# 高レベル放射性物質研究施設（CPF） の核燃料物質使用変更許可申請について

令和3年10月11日

国立研究開発法人 日本原子力研究開発機構  
核燃料サイクル工学研究所  
環境技術開発センター

## 2. 1F燃料デブリ分析の追加に伴う変更内容

図3-3

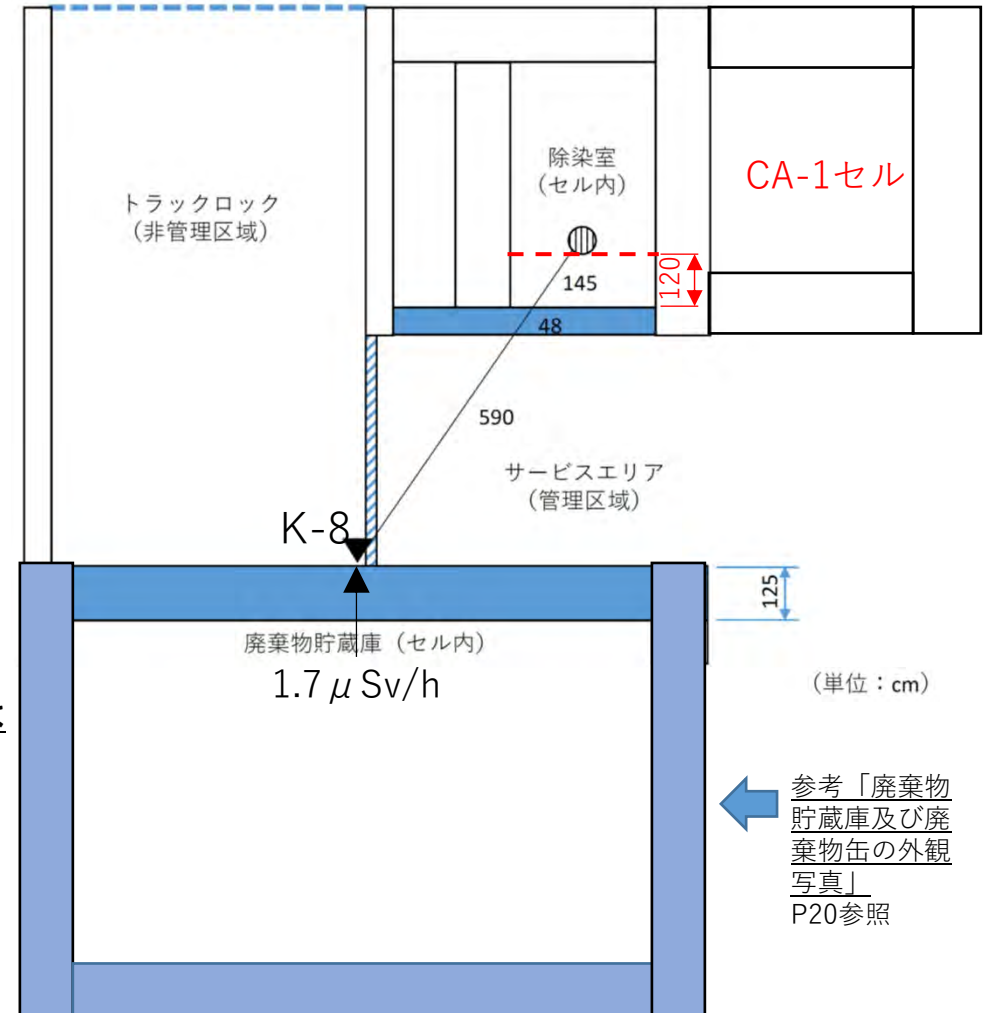
除染室から最も近い管理区域境界であるトラックロックにおける線量率を評価した。最も評価上厳しい条件を選定し、線量率を次のように評価した。

・評価点は、除染室の1F燃料デブリに由来する放射線と廃棄物貯蔵庫の廃棄物缶に由来する放射線が重畳する廃棄物貯蔵庫側壁（評価点番号K-8）とした。

・計算モデルは図3-3に示すとおりとした。

これらの条件を用いて、QAD-CGGP2Rコードで計算した管理区域境界における線量率は $2.4 \mu\text{Sv/h}$ であり、500 h/3月で評価した場合、 $1.2 \text{mSv/3月}$ となり、管理区域の設定基準である $1.3 \text{mSv/3月}$ を下回る。なお、廃棄物缶（現在の貯蔵本数：277本、貯蔵可能本数：288本）による線量率は実測値で $0.5 \mu\text{Sv/h}$ 未満であり、実際の管理区域境界の線量率は $0.6 \text{mSv/3月}$ となり、 $1.2 \text{mSv/3月}$ より低くなる。

管理区域境界（K-8）の線量率 $1.2 \text{mSv/3月}$ は、廃棄物貯蔵庫からの線量率 $1.7 \mu\text{Sv/h}$ の重畳を考慮して評価している。

## 参考「管理区域境界における線量率の詳細について」

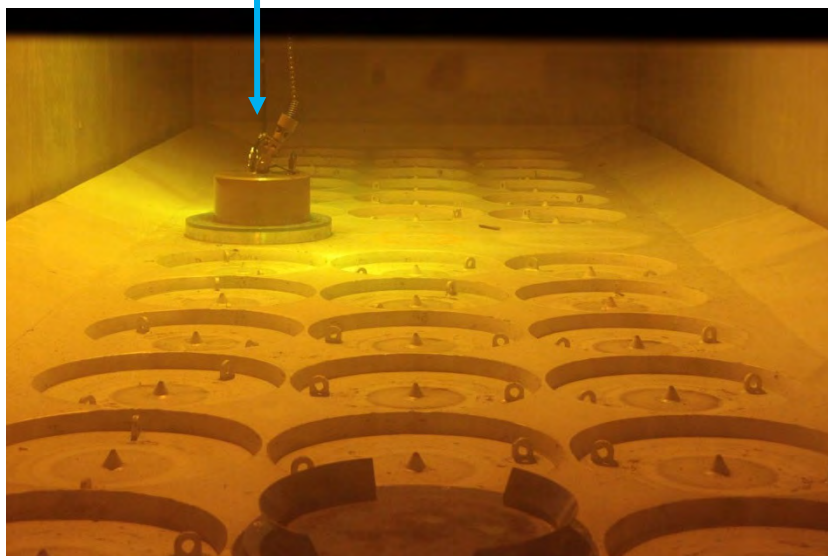
小数点以下2桁  
に修正  
補正申請案④

これらの条件を用いて、QAD-CGGP2Rコードで計算した管理区域境界における線量率は2.47  $\mu\text{Sv/h}$ であり、500 h/3月で評価した場合、1.24 mSv/3月となり、管理区域の設定基準である1.3 mSv/3月を下回る。なお、廃棄物缶による線量率は実測値で0.5  $\mu\text{Sv/h}$ 未満であり、実際の管理区域境界の線量率は0.64 mSv/3月となり、1.24 mSv/3月より低くなる。

小数点以下2桁に修正

本文 5 項の「年間予定使用量」欄に既許可の核燃料物質の内数であることを明確化した。

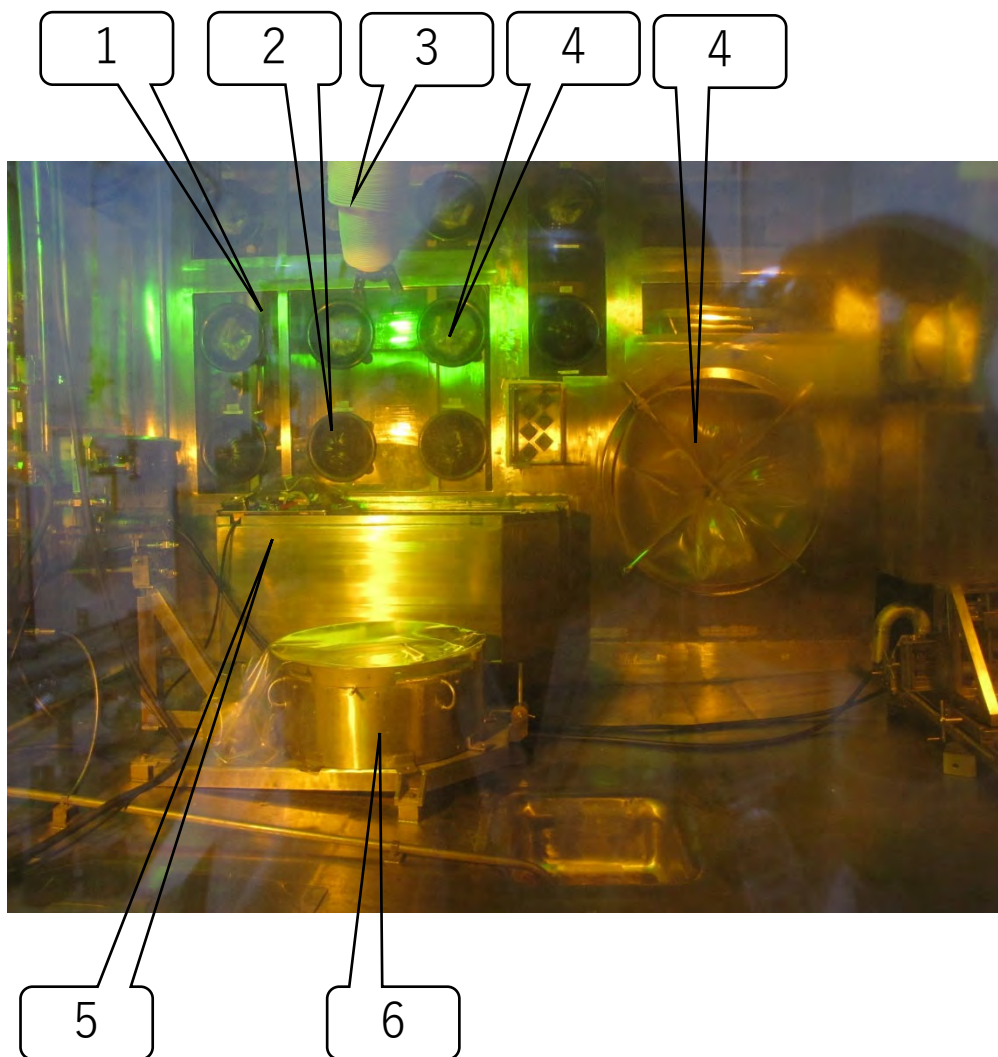
\*3：1F 燃料デブリの年間予定使用量については、燃料成分 (U、Pu) のみの重量として 10 g を取扱う。実際の 1F 燃料デブリは、燃料成分に加えて金属等の不純物が含まれた混合物であるため、施設の受け入れ時には、受け入れ試料全体の重量 (1F で測定した重量) を燃料成分として取り扱うことで、正味の燃料成分よりも多く核燃料物質を見積もることにより、保守側の管理とする。なお、1F 燃料デブリに関する年間予定使用量については、1F 燃料デブリ以外の核燃料物質の年間予定使用量の範囲内において取り扱うこととする。

\*3：1F 燃料デブリの年間予定使用量については、燃料成分 (U、Pu) のみの重量として 10 g を取扱う。実際の 1F 燃料デブリは、燃料成分に加えて金属等の不純物が含まれた混合物であるため、施設の受け入れ時には、受け入れ試料全体の重量 (1F で測定した重量) を燃料成分として取り扱うことで、正味の燃料成分よりも多く核燃料物質を見積もることにより、保守側の管理とする。なお、1F 燃料デブリに関する年間予定使用量については、1F 燃料デブリ以外の核燃料物質の年間予定使用量の範囲内において取り扱うこととする。

※1 予定使用期間については、核燃料物質使用変更届にて変更済み (自 2021年4月1日、至 2024年3月31日)。

補正申請案⑥（本文 8-3 貯蔵施設の設備）

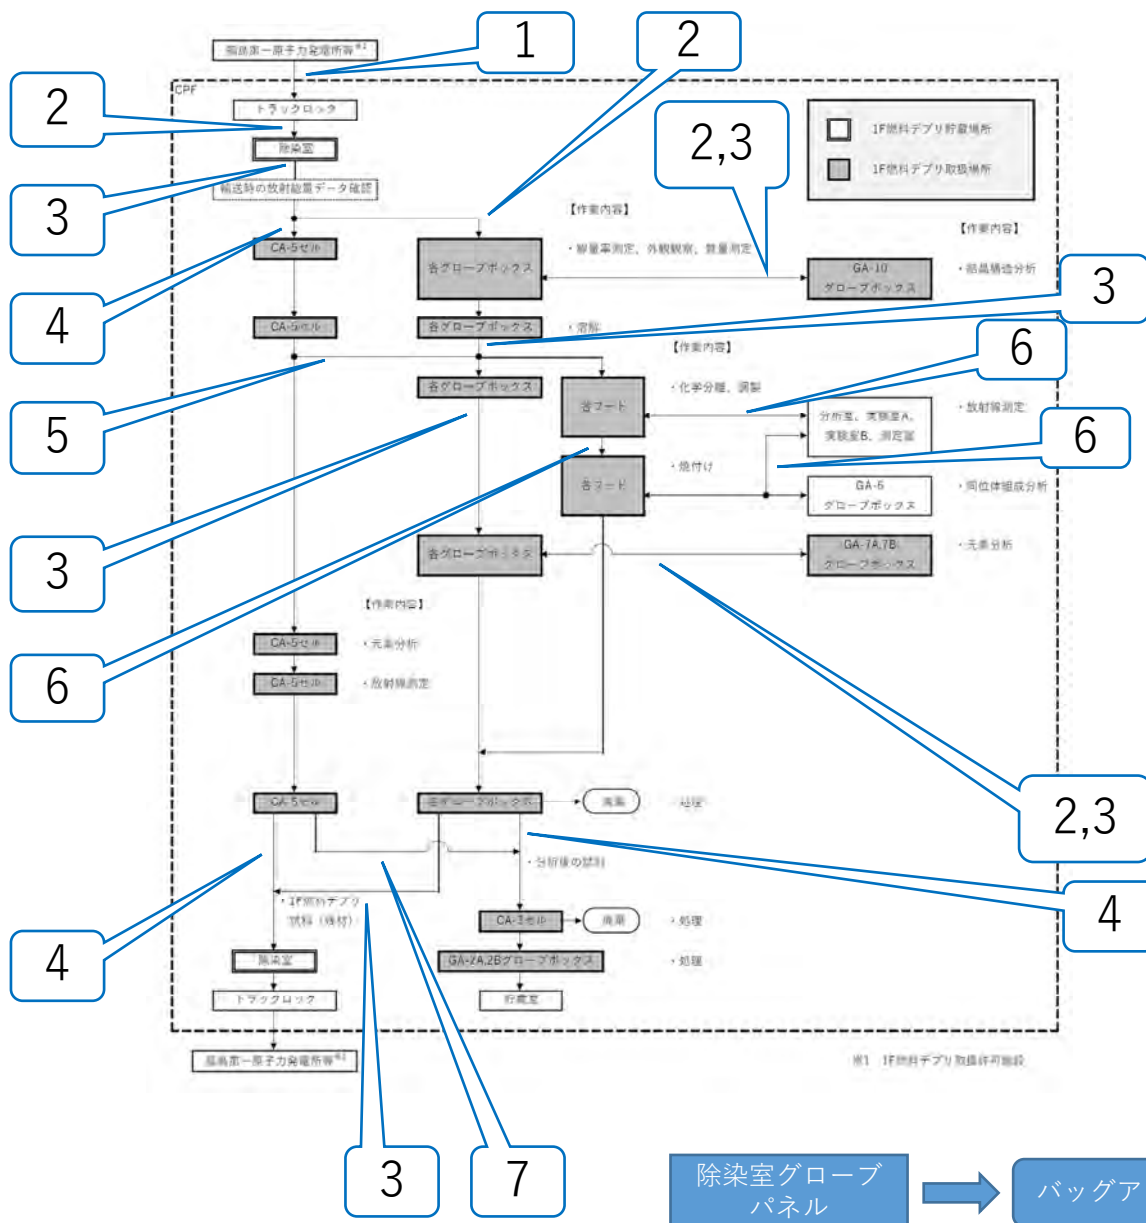
貯蔵設備の名称	個 数	最大収納量	内容物の主な物理・化学的性状	仕 様
			省略	
除染室内貯蔵施設 (除染室)	—	10 g (1F 燃料デブリ)	酸化セラミック、金属（合金）、ケイ酸カルシウム化合物（MCCI 生成物） ・固体	遮蔽構造：「7-3 使用施設の設備」と同じ 核的制限値： 220 g( <sup>233</sup> U+ <sup>235</sup> U+Pu)

貯蔵設備の名称	個 数	最大収納量	内容物の主な物理・化学的性状	仕 様
除染室内貯蔵施設 (除染室)	1 基	10 g (1F 燃料デブリ)	酸化セラミック、金属（合金）、ケイ酸カルシウム化合物（MCCI 生成物） ・固体	遮蔽能力については、 除染室の能力による。 遮蔽構造は「7-3 使用施設の設備」除染室に示す。 核的制限値： 220 g( <sup>233</sup> U+ <sup>235</sup> U+Pu) 貯蔵棚寸法：幅 50cm× 奥行 50cm×高さ 50cm 以内、貯蔵棚主要材質： ステンレス鋼
